**AGENZIA REGIONALE PER LO SVILUPPO
AGRICOLO, RURALE E DELLA PESCA
ARSARP**

OGGETTO: [ID: 10799] Procedura di Valutazione di Impatto Ambientale ai sensi dell'art.23 del D.Lgs. 152/2006 relativa al progetto per la realizzazione di un parco eolico costituito da 5 aerogeneratori di potenza unitaria 6,00 MW, per una potenza complessiva di 33,00 MW, e opere di connessione alla RTN, da realizzarsi in località Fiego, nei Comuni di San Giovanni in Galdo (CB), Campolieto (CB) e Morrone del Sannio (CB). Proponente: RINNOVABILI SUD TRE S.r.l.
Osservazioni

Procedura di Valutazione di Impatto Ambientale. Progetto per la realizzazione di un parco eolico da realizzarsi in località Fiego, nei comuni di San Giovanni in Galdo (Cb), Campolieto (Cb) e Morrone del Sannio (Cb). Osservazioni.

**DISCIPLINARE DI PRODUZIONE DELLA DENOMINAZIONE DI ORIGINE
CONTROLLATA DEI VINI “BIFERNO”
Approvato con D.P.R. 26.04.1983 G.U. 269 – 30.09.1983**

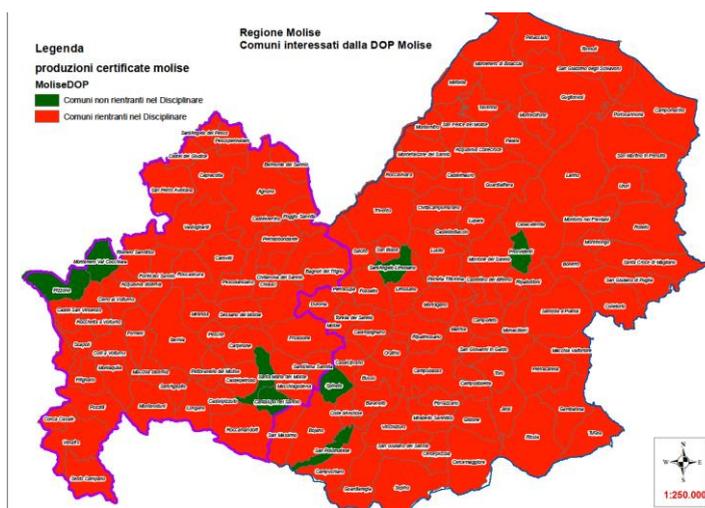
settore agricolo e che, contrariamente a quanto dichiarato dall'istante a pag. 19 della relazione Pedoagronomica a firma del progettista Dott. For. Andrea Falcone: *“Non essendo disponibile alcuna cartografia caratterizzante il territorio molisano in funzione di questa metodologia si è dedotto, dai sopralluoghi effettuati sull'area di progetto relativa ai siti di installazione degli aerogeneratori, che il suolo presenta caratteristiche riconducibili alla classe III”*, l'area interessata risulta, con programmazione regionale, altamente vocata a produrre marchi di qualità perché assoggettata a diversi disciplinari di produzione di qualità, come di seguito indicato e cartografato:
